con la presente si inviano le Osservazioni contro il Progetto di un impianto eolico codice procedura ID\_VIP/ID\_MATTIM: 1269 denominato "Pitigliano" ubicato nei comuni di Pitigliano (GR) e Sorano (GR) costituito da 20 (venti) aerogeneratori di potenza nominale 7,0 MW per un totale di 140,0 MW con relative opere connesse ed infrastrutture indispensabili

## TESTO DELLE OSSERVAZIONI

### **OSSERVAZIONE n. 1. Mancata consultazione della Soprintendenza Archeologica Belle Arti e paesaggio per la Provincia di Viterbo e l'Etruria meridionale.**

**Immagine 1. Vincoli ex art. 136 del CBC dal PIT della Regione Toscana e zona approssimativa dove è progettato l'impianto industriale.**

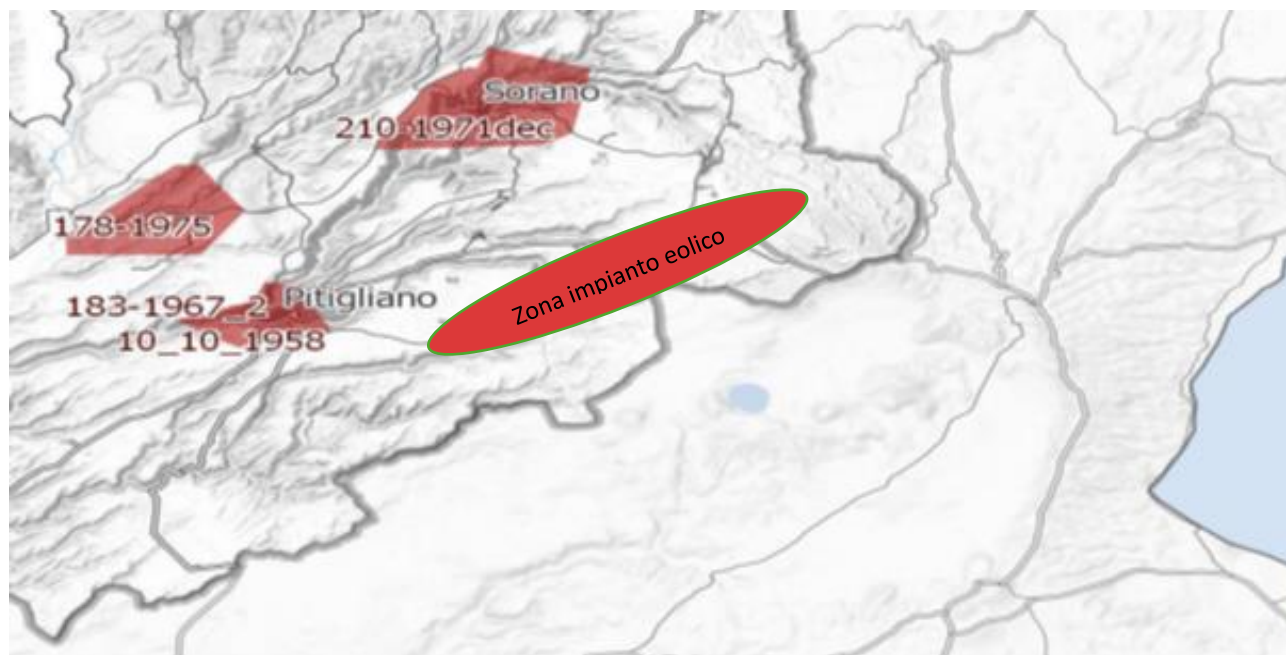
Al contrario si evidenzia che l'impianto eolico industriale citato non solo ricadrebbe con tutti e 20 gli aerogeneratori all'interno delle fasce di rispetto di 3 km di due vincoli paesaggistici di notevole interesse pubblico esistenti nella Regione Lazio e con una parte di essi nel vincolo paesaggistico del Centro abitato di Sorano ( GR) quindi in aree non idonee all'installazione di impianti di energia rinnovabile. Addirittura, alcuni aerogeneratori sarebbero ubicati a poche centinaia di metri dai perimetri dei due vincoli paesaggistici laziali ex art 136 del CBC.

Ma la non idoneità dell'area non sarebbe certificata soltanto da questi vincoli paesaggistici ma anche dalle fasce di rispetto dei Beni della Parte seconda del CBC numerosi nel territorio interessato dal progetto dell'impianto eolico. Infatti la Proponente a pag 11 del SIA scrive: *"L'area interessata si trova all'esterno delle aree SIN individuate in Toscana e dista circa: 2,8 km dal centro abitato di Pitigliano, 2,7 km dal centro abitato di Onano, 2,8 km dal centro abitato di Latera"*. Quindi l'impianto come certifica la proponente potrebbe ricadere all'interno delle fasce di rispetto dei Centri Storici dei paesi citati e comunque li lambirebbe. Incompatibile sarebbe l'ubicazione di una parte del cavidotto che ricadrebbe nelle fasce di rispetto del vincolo paesaggistico di notevole interesse pubblico del Centro Storico di Pitigliano. Considerando che le Regioni grazie al Decreto interministeriale nell'emanazione della legge sulle aree idonee e non idonee hanno la facoltà di estendere le fasce di rispetto dei Beni del CBC fino a 7 km per alcuni di essi non è da

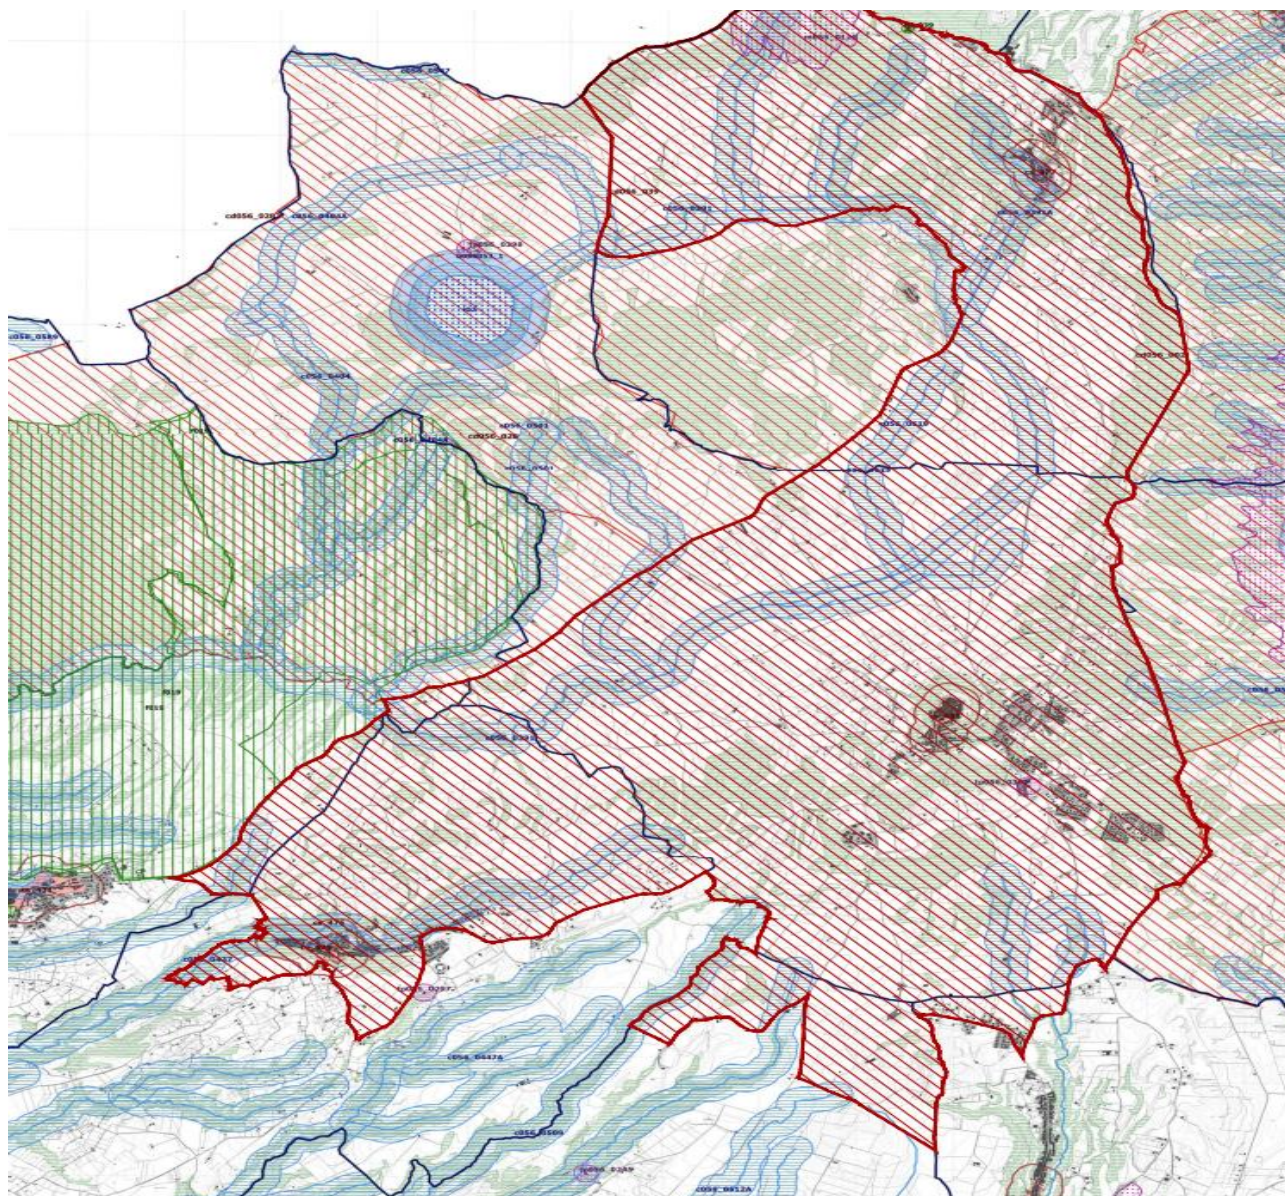
Come è illustrato nell'immagine si ribadisce che l'impianto industriale "Pitigliano" ricade completamente all'interno delle fasce di rispetto dei due vincoli di notevole

interesse pubblico e lambisce quelle di un terzo vincolo e quindi come affermato dal Consiglio di Stato nelle sentenze citate, l'impianto è insediato in area non idonea ai sensi dell'art. 20 comma 8 lettera c quater del D.Lgs. n. 199/2021 e ss.mm.ii al contrario di quanto sostiene la proponente.

**Immagine 3. Cumulo di una parte di impianti eolici, fotovoltaici e geotermici industriali in progettazione ed esistenti intorno all’eolico industriale “Pitigliano”.**

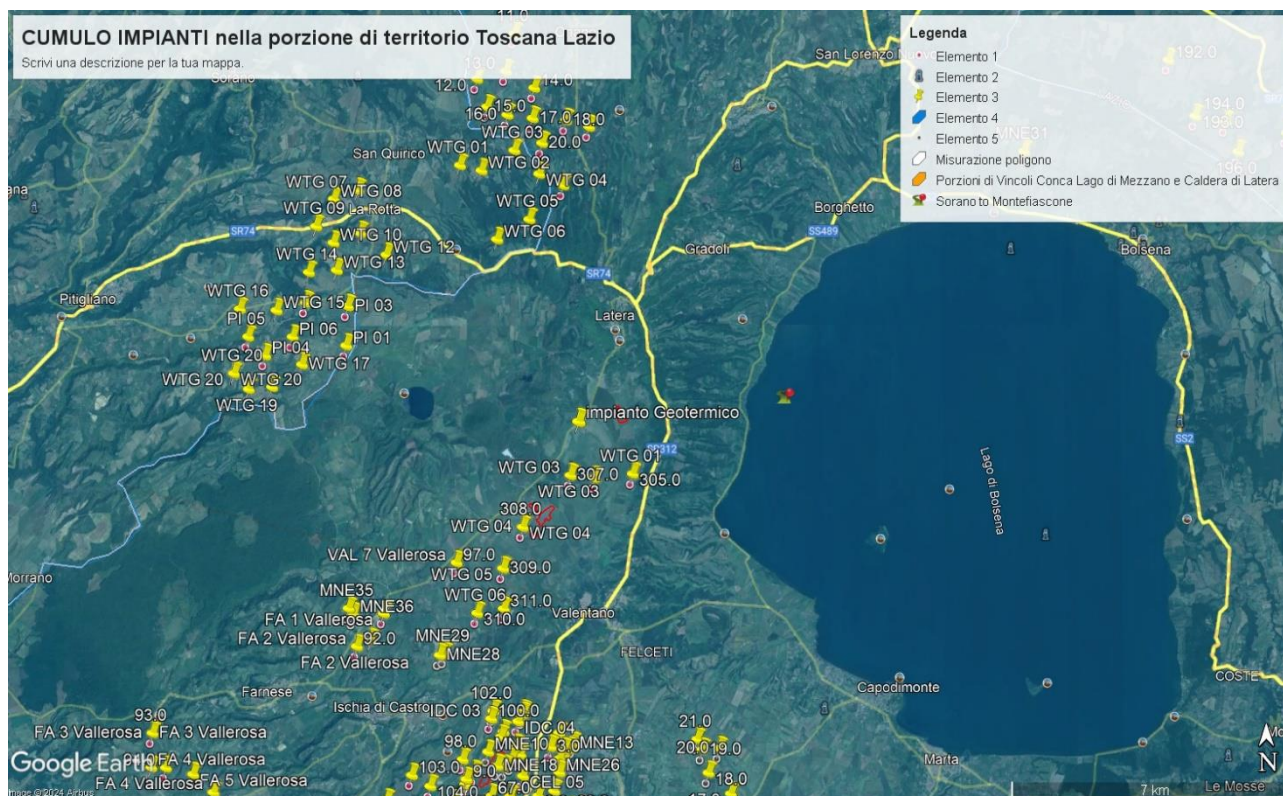
Beni Culturali “*Ambito paesaggistico, geologico e geomorfologico dell’orlo della caldera di Latera ...*” Non vengono nemmeno citati gli impianti eolici in progetto al MASE, il “Rempillo” (6 aerogeneratori) e un altro in verifica amministrativa di 14 aerogeneratori e 72, 6 MW. Ad oggi nei territori di Pitigliano, Sorano e in quello limitrofo potenzialmente potrebbero essere insediati 40 aerogeneratori alti 200 metri e larghi 170. Ma la proponente non cita neanche altri impianti che creerebbero il cumulo e quindi maggiore impatto. Infatti, sul territorio della “Città del Tufo” (Sorano e Pitigliano) impatterebbero anche l’impianto eolico “Montarzo” di Onano con 13 aerogeneratori con le dimensioni ricordate, l’altro eolico industriale nel territorio di Valentano con sette aerogeneratori (stesse dimensioni), gli impianti di Farnese con un minieolico di 3 Torri alte 60 metri già installate in località Poggio del Crognolo e l’impianto eolico industriale “Vallerosa” (7 aerogeneratori alti 200 metri e larghi 158 metri) in procedura VIA presso la Regione Lazio. Inoltre, altri impianti del minieolico già presenti a Valentano, Cellere e Piansano e due progetti eolici industriali con le stesse dimensioni (200 m x 170 m) nel Comune di Ischia di Castro. La valutazione del cumulo non prende neanche in considerazione gli impianti industriali di fotovoltaico e agrivoltaico in progetto a Farnese, Valentano, Ischia di Castro, Cellere. L’impianto geotermico in procedura Via al MASE, progettato nella Caldera di Latera. Quindi è stata effettuata una valutazione del potenziale impatto cumulativo non veritiera a dispetto di quanto affermato dalla proponente che sostiene di aver preso in considerazione uno spazio di 10 km intorno al suo impianto per gli impatti che si creerebbero.

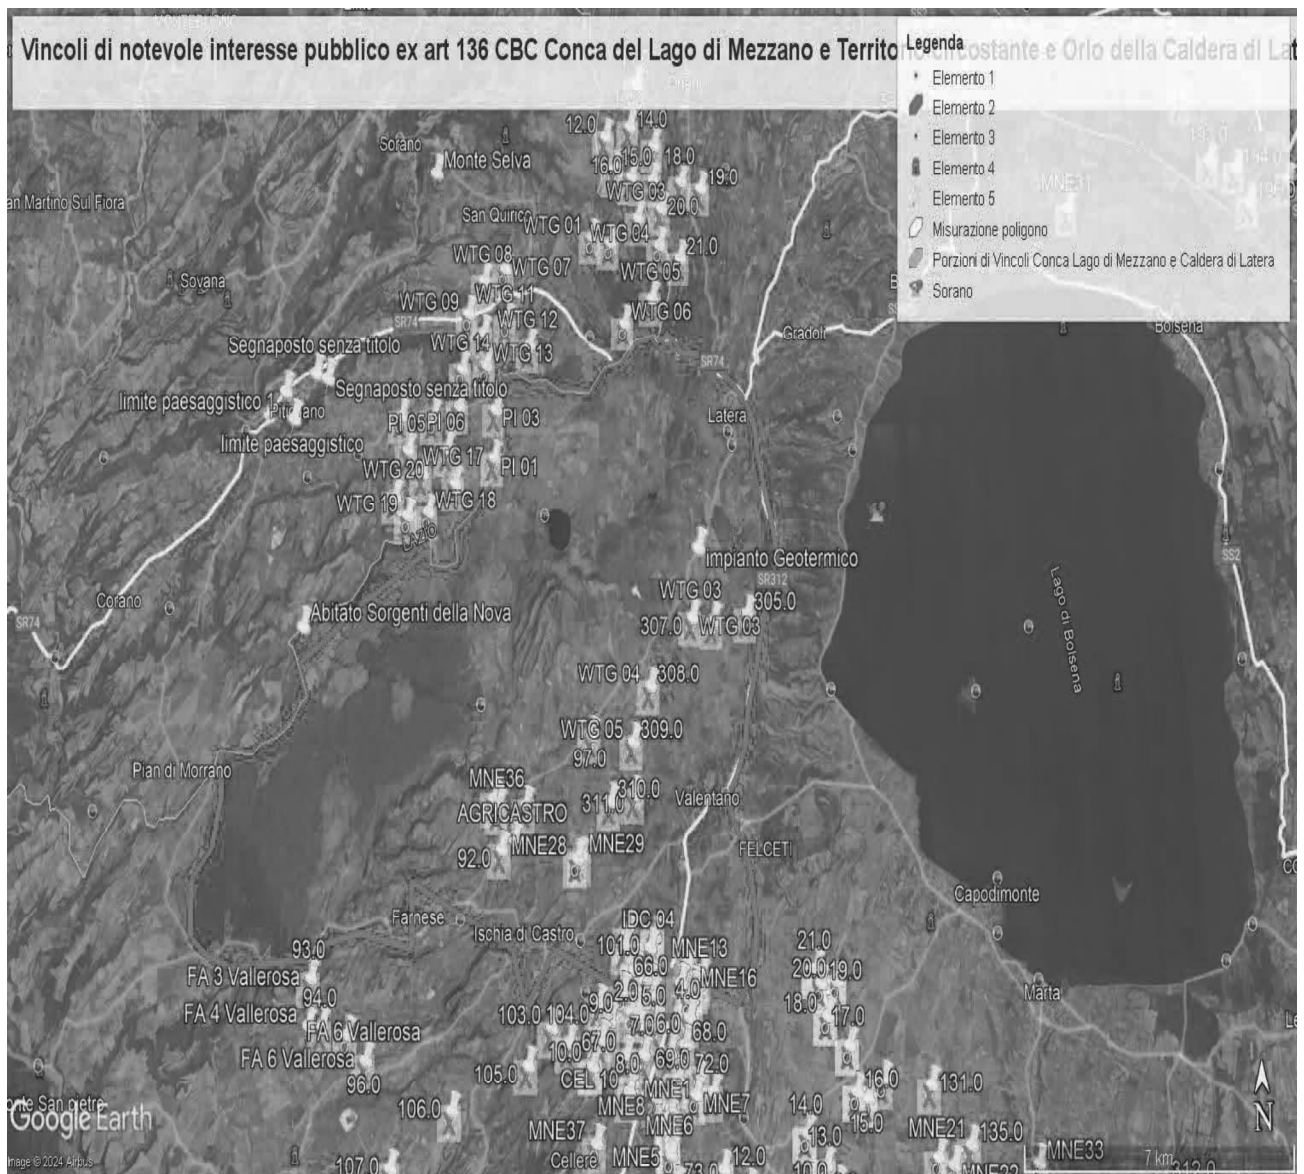
ma nelle sue immediate vicinanze ( a soli 100 metri i primi due aerogeneratori) oltre ad impattare sul territorio e sulle economie di cinque Comuni del Lazio (Farnese, Onano, Latera, Valentano, Grotte di Castro e Gradoli ) si trova nelle fasce di rispetto dei Beni di notevole interesse pubblico come si è evidenziate nelle Osservazioni precedenti e crea degli impatti negativi anche sui beni naturalistici come verrà dettagliato nell'Osservazione relativa alla Vinca. Inoltre, andrebbe a sommarsi al già enorme cumulo di impianti eolici e fotovoltaici e geotermici che creano una elevata criticità ambientale nella provincia di Viterbo e interferiscono anche con il territorio toscano come si può vedere dalle varie immagini dell'Allegato n. 1.

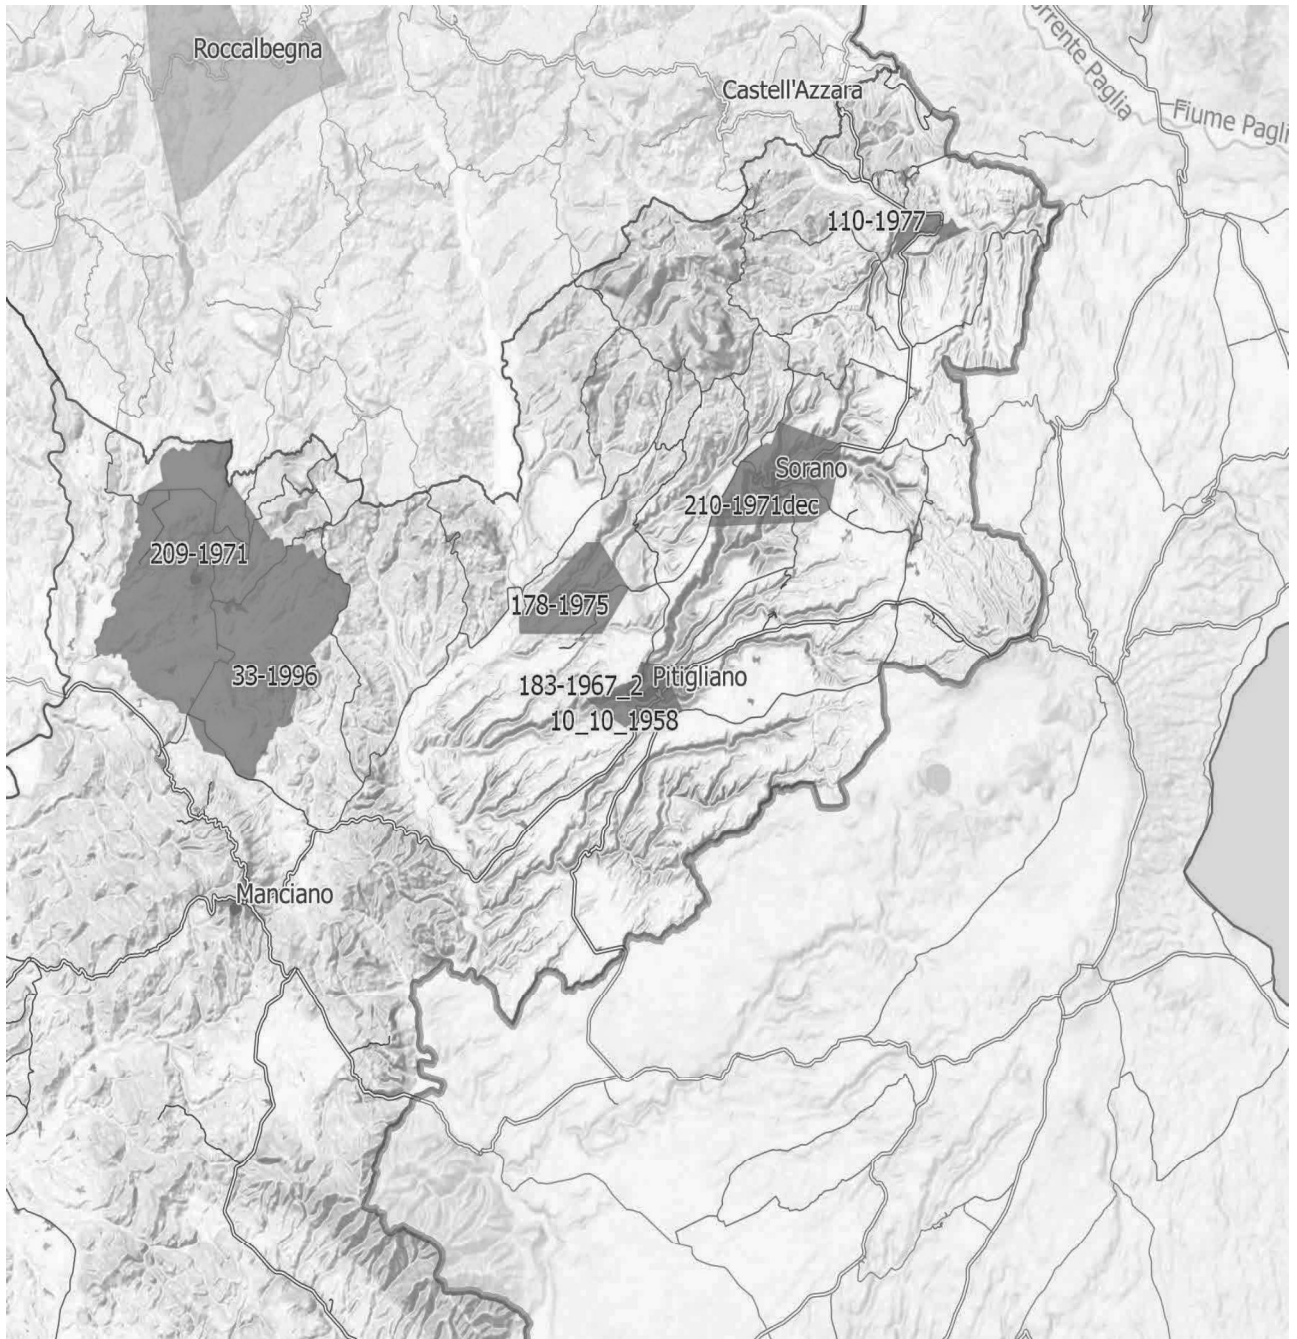
**IMMAGINE n. 4** Si evidenzia che i tre aerogeneratori WTG 07, WTG 08 e WTG 09 impattano con il vincolo paesaggistico di notevole interesse pubblico del Centro Storico di Sorano. Il WTG 07 si troverebbe a 2828 m, WTG 08 2504 e WTG 09 2990. Il cavidotto dell'impianto invece impatta in buona parte del Vincolo paesaggistico ex art. 136 del CBC del Centro Storico di Pitigliano.

**IMMAGINE n 5.** Mappa eolici elaborata dall'Associazione Amici della Terra. La mappa evidenzia il cumulo degli impianti tra Lazio e Toscana.

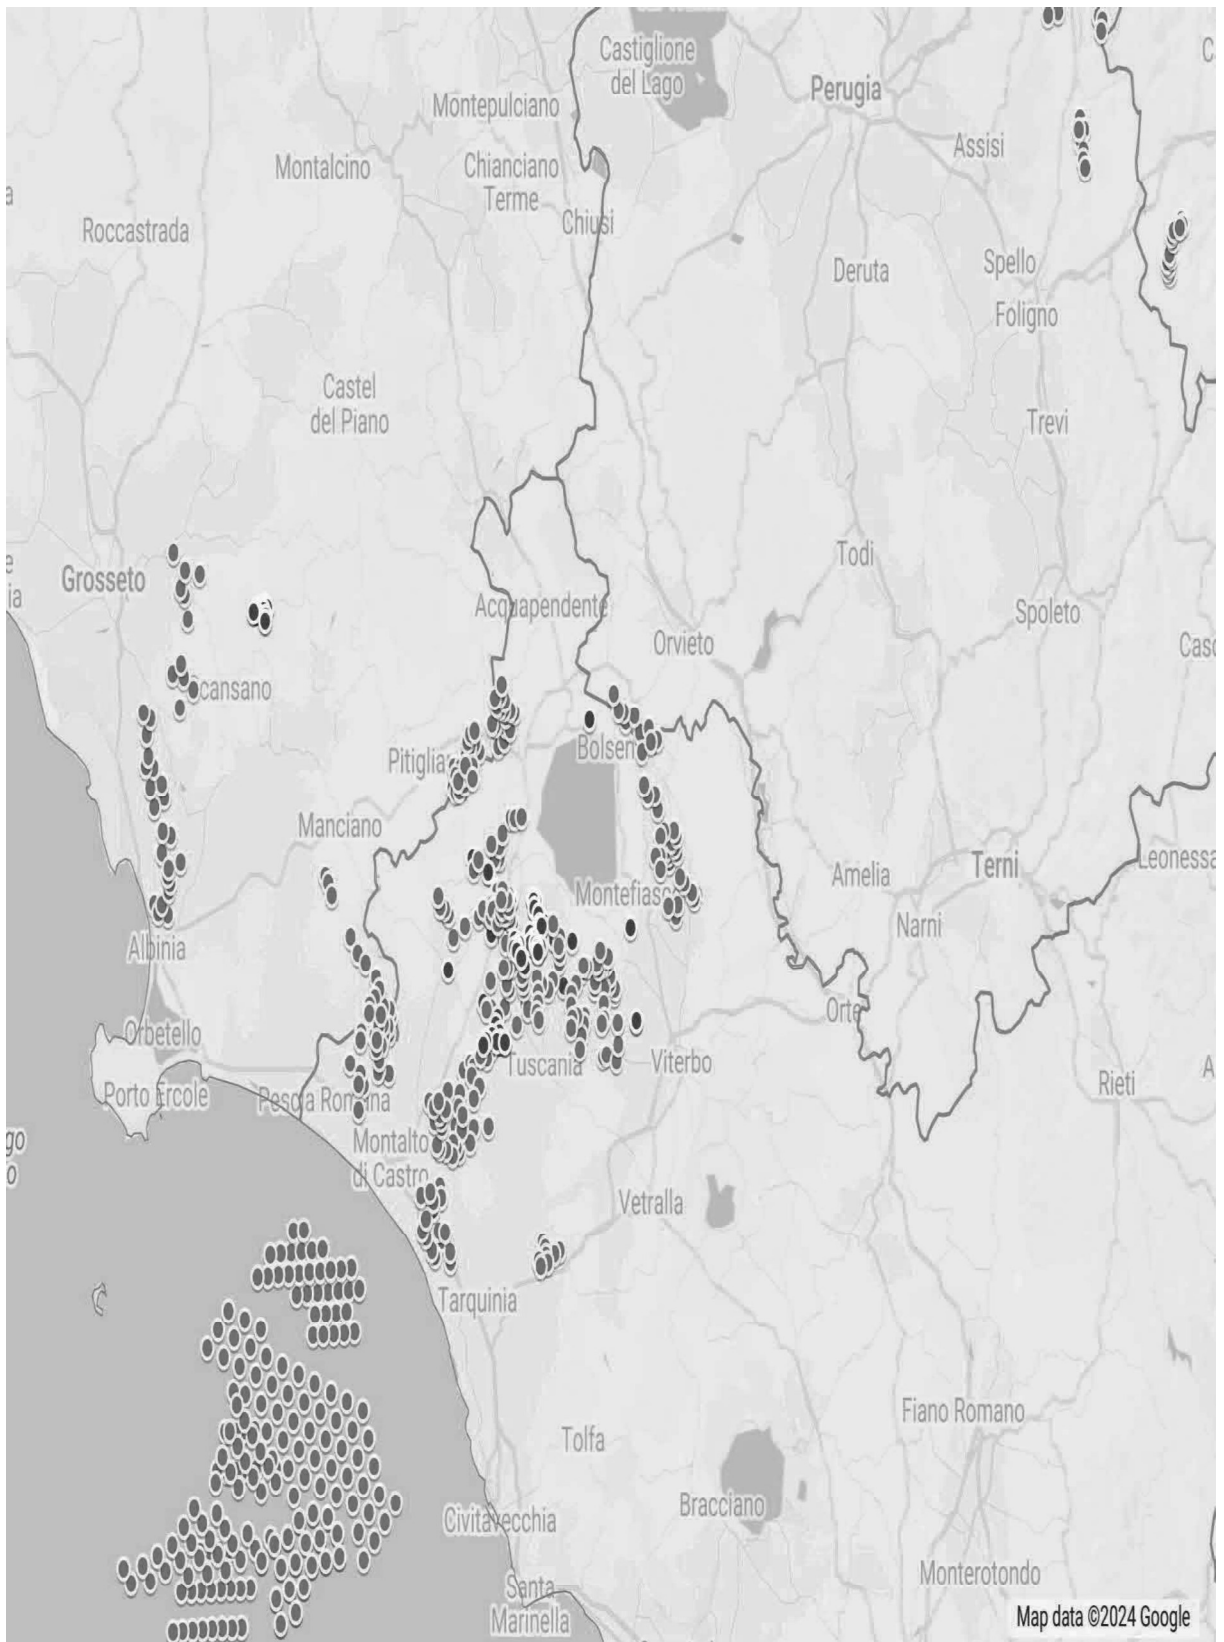
Riguardo al cumulo degli impianti FER, le mappe prodotte dalla proponente riguardano, come già evidenziato, soltanto una parte molto piccola degli impianti FER dell'area intermedia e vasta e in particolare di quelli eolici che contribuiscono a creare un notevole cumulo e la saturazione del territorio tosco laziale. Riguardo al cumulo dei soli impianti eolici si riporta la mappa dell'intervisibilità degli impianti eolici elaborata dall'Associazione nazionale “Amici della Terra”.
